改善箇所説明図

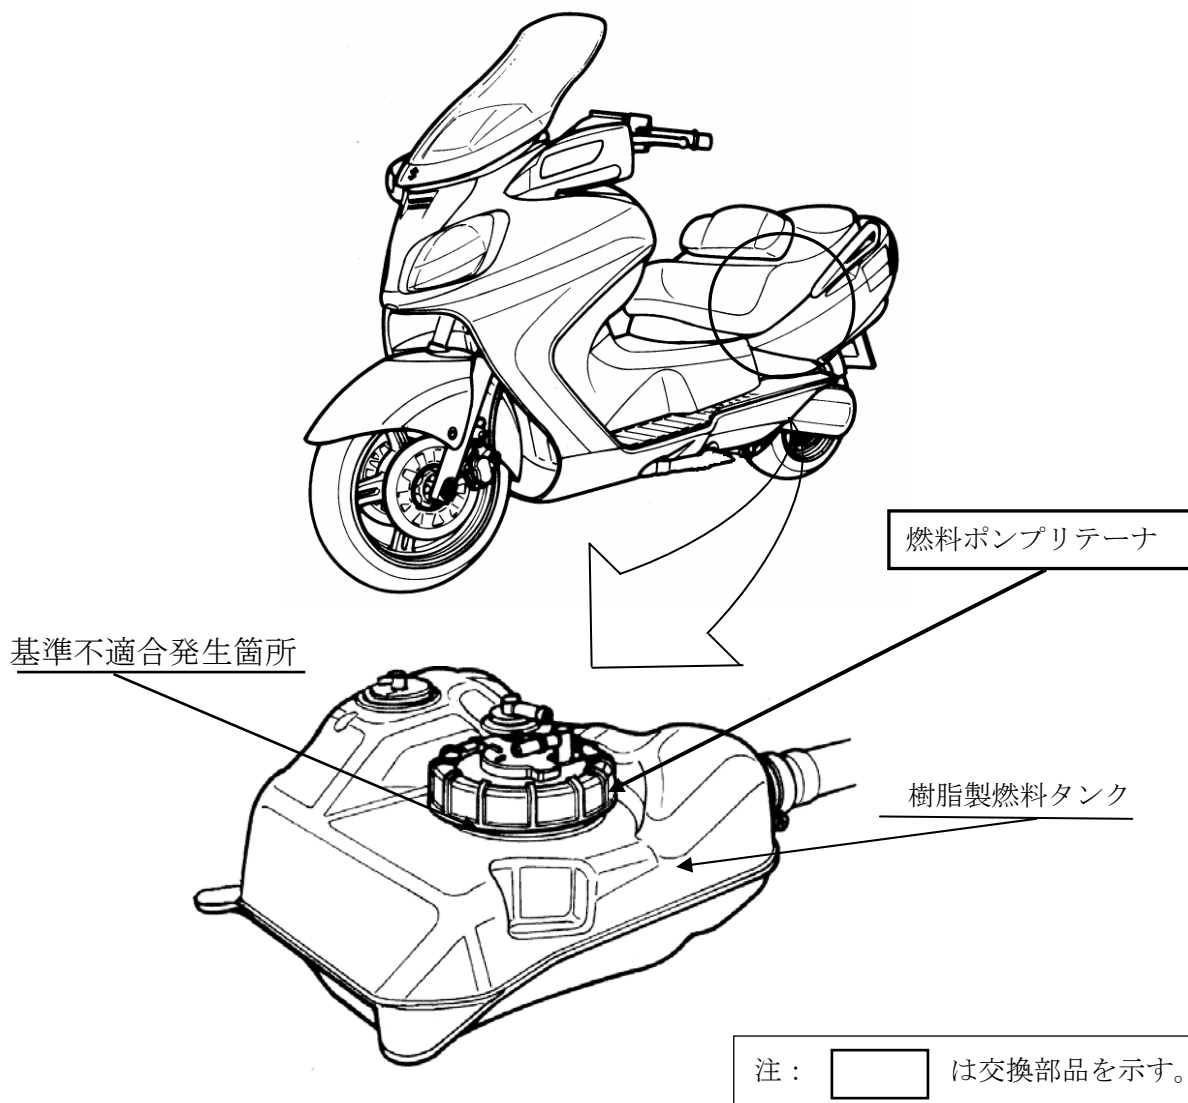
樹脂製燃料タンクにおいて、燃料ポンプリテーナ（燃料タンクに燃料ポンプを固定する保持具）の締め付けが不適切なため、確実に締め付けられていないものがある。そのため、そのままの状態で使用を続けると、燃料タンクが膨潤した際に燃料タンクが燃料ポンプリテーナを変形させ、燃料タンクと燃料ポンプリテーナの気密性が低下して燃料が漏れるおそれがある。

全車両、燃料ポンプリテーナを新品と交換し正規トルクで締め付ける。

識別： 黄色のシールをシート底面に貼り付ける。
